Keuringsverslag van een elektrische laagspanning- en zeer lage spanningsinstallatie

NIET CONFORM

Straatnaam: Vogelzangstraat
Huisnummer: 109
Busnummer:
Postcode: 9400
Gemeente: Ninove
Land: België

Controlebezoek van een oude huishoudelijke elektrische installatie van een wooneenheid bij verkoop op vraag van de verkoper volgens (KB 08/09/2019) - AREI Boek 1- 8.4.2. en 8.2.1. en 4.2.4.3.

Isolati weerstand nok

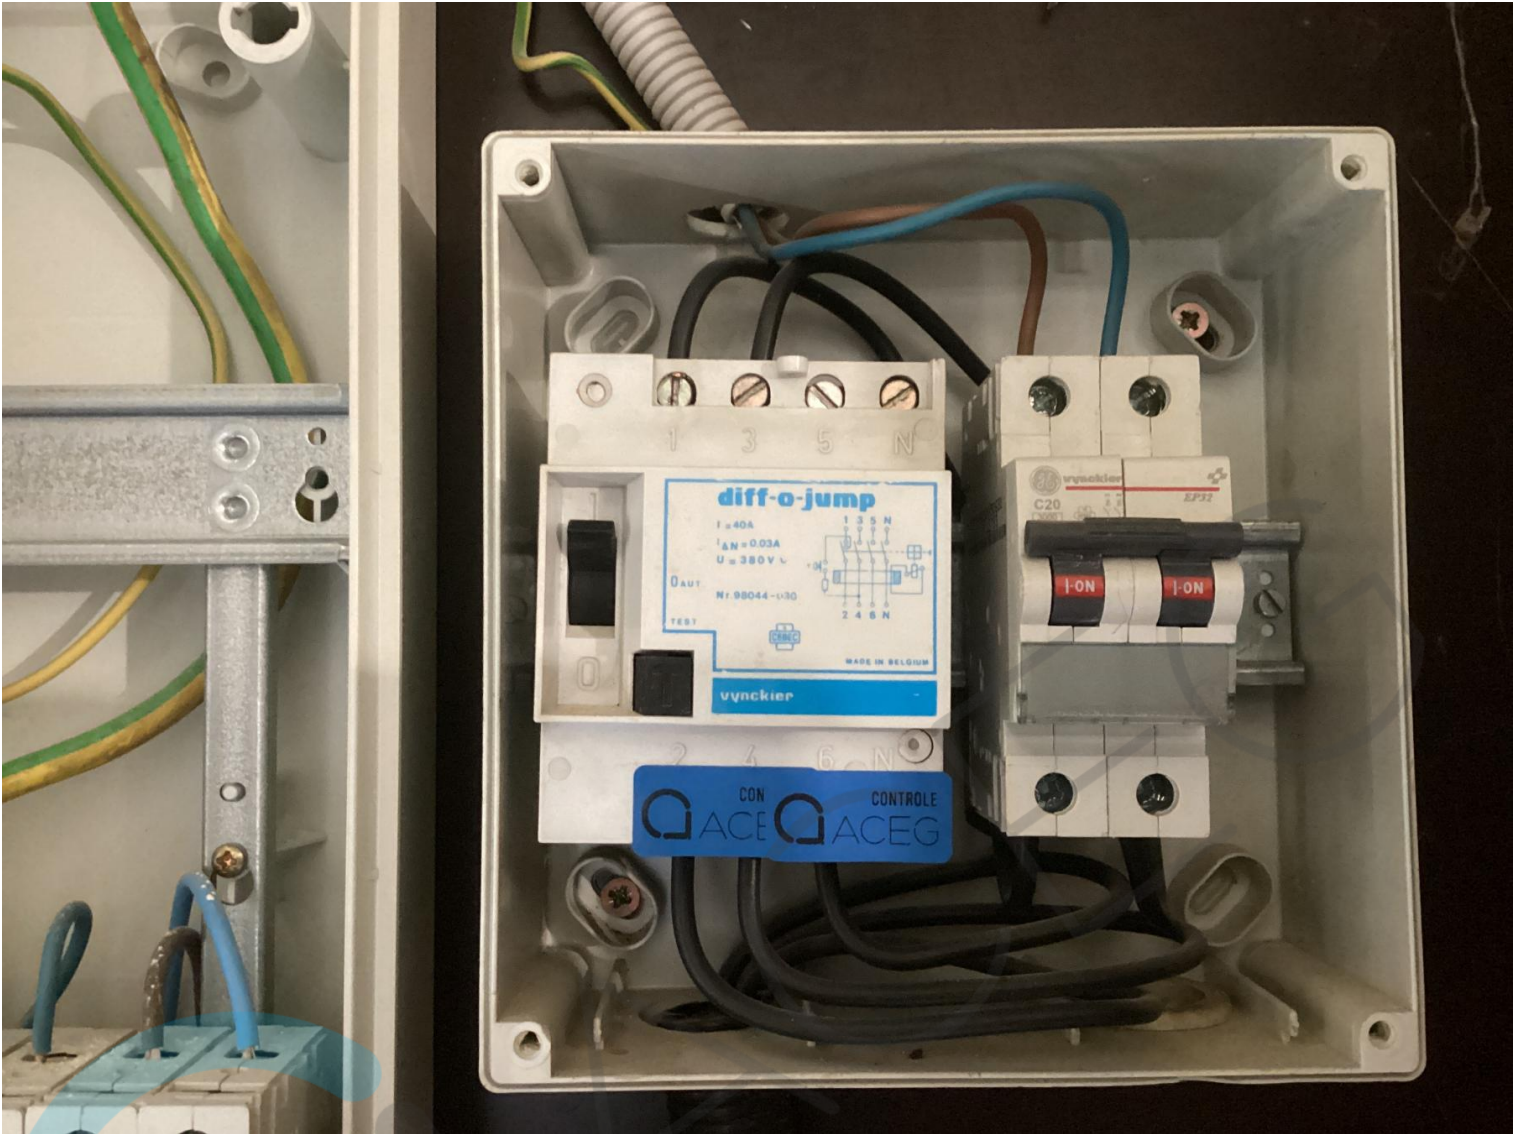
- I2.02 De waarde van de isolatieweerstand van één of meerdere stroombanen is kleiner dan 0,5M ohm. (Boek 1 Onderafdeling 6.4.5.1.) Zie bijlage
- I3.07 Een demonteerbaar aansluitstuk (aardingsonderbreker) dient aangebracht te worden in de aardgeleider teneinde de meting van de aardweerstand mogelijk te maken. (Boek 1 Onderafdeling 5.4.3.5.)
